## 改善箇所説明図

### 【不具合の内容】

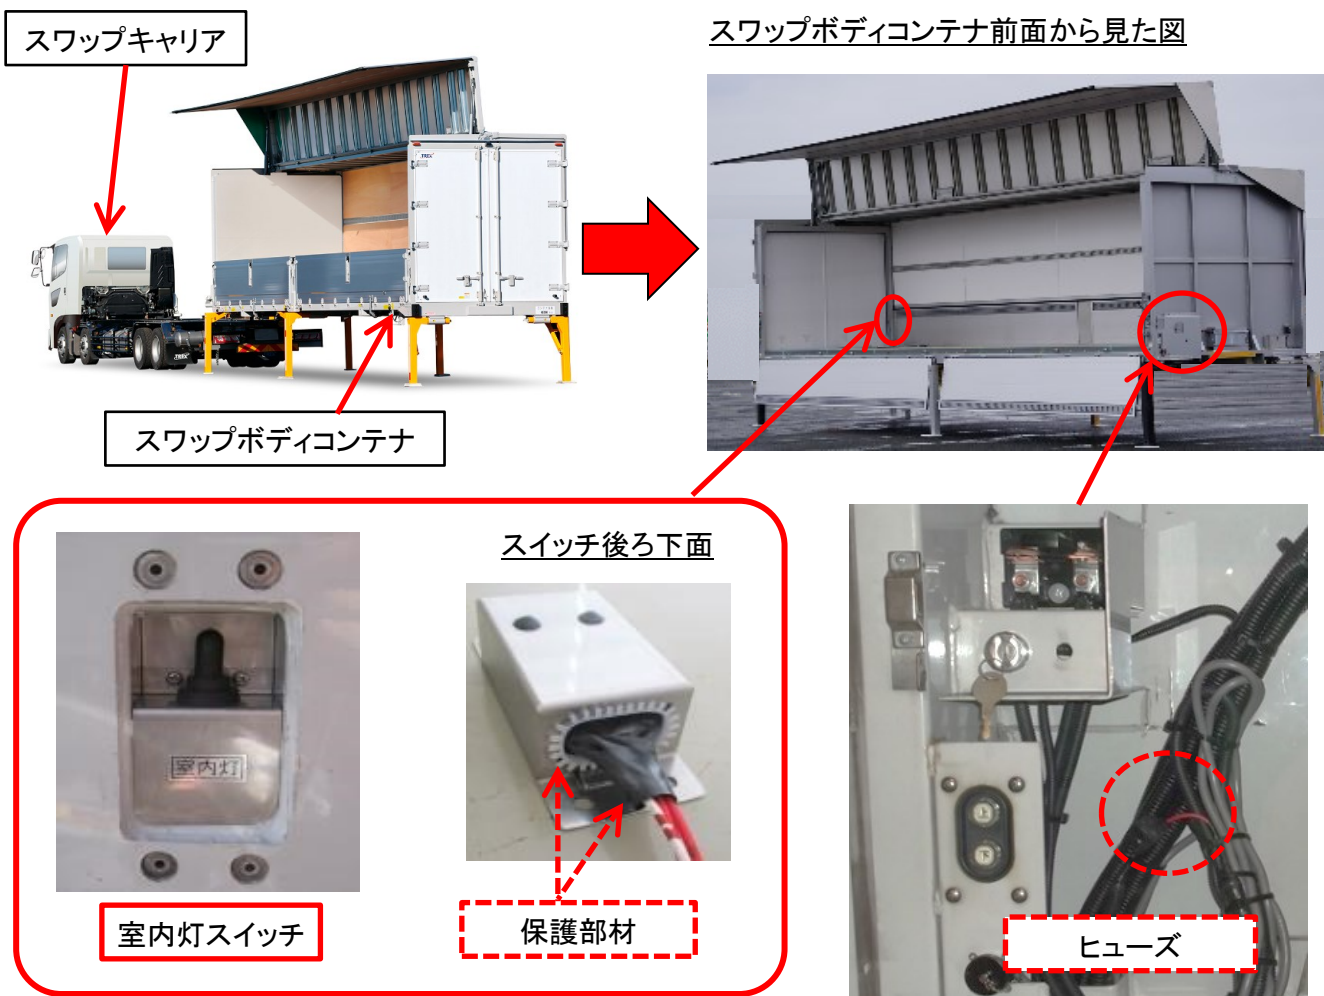
ウイングタイプスワップボディコンテナの室内灯スイッチ端子部において、絶縁保護が不十分なため、鋼製スイッチケースと接触しショートすることがある。最悪の場合、配線が過熱して発火するおそれがある。

全製品、次のいずれかの対策を行う。また、端子部配線に損傷があるものは配線を交換する。

- (1) 端子部に保護部材追加および電源近くにヒューズ追加
- (2) スwitchを対策品に交換、端子部に保護部材追加および室内灯用電源近くにヒューズ追加
- (3) スwitchを対策品に交換および端子部に保護部材追加
- (4) 端子部に保護部材追加
